ECE/TRANS/WP.15/2008/5  
15 février 2008

**PROPOSITION D'AMENDEMENTS AUX ANNEXES A ET B DE L'ADR**

Sous-section 9.2.2.5 et sections 9.7.8 et 8.3.8: Protection contre l'explosion

Communication du Gouvernement allemand\*

### Exemple des conséquences pour un camion-citerne destiné au transport de matières de la classe 3, avec récupération des vapeurs

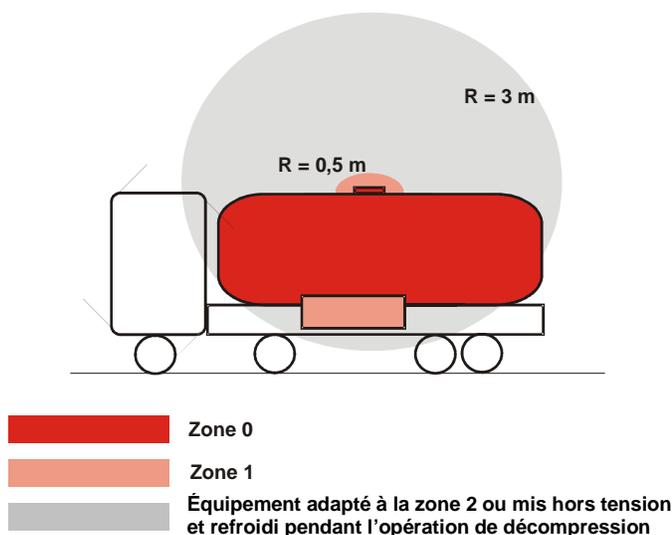
9. On suppose qu'aucun dispositif de mise à l'atmosphère fonctionnant automatiquement n'est présent. L'opération de décompression de la citerne s'effectue en ouvrant le couvercle de l'orifice du dôme. Cette opération doit se faire avant le remplissage afin de pouvoir introduire le bras de chargement avec le tuyau intégré de récupération des vapeurs. La récupération des vapeurs est rendue possible par un ajustage serré du bras à l'orifice du dôme. Ce type de véhicule est généralement utilisé pour les produits chimiques en Allemagne. Dans la figure suivante sont représentées les aires respectives des zones affectées où, conformément aux résultats du projet de recherche, des prescriptions en matière de fonctionnement doivent être imposées:

Zone 0: Intérieur des compartiments de citerne, accessoires de remplissage et de vidange et tuyauterie de récupération des vapeurs (identique à l'ADR).

Zone 1: Intérieur des coffres de protection de l'équipement employé lors du remplissage et de la vidange et à moins de 0,5 m du couvercle de l'orifice du dôme.

À moins de 3 m autour de l'orifice du dôme, l'équipement tant électrique que non électrique qui n'est pas situé dans une des zones ci-dessus:

- Doit être conforme aux prescriptions s'appliquant à une utilisation dans la zone 2 ou
- Doit, pendant l'opération de décompression de la citerne, être mis hors tension ou coupé ou refroidi pour éviter l'inflammation pouvant être causée par les surfaces chaudes.
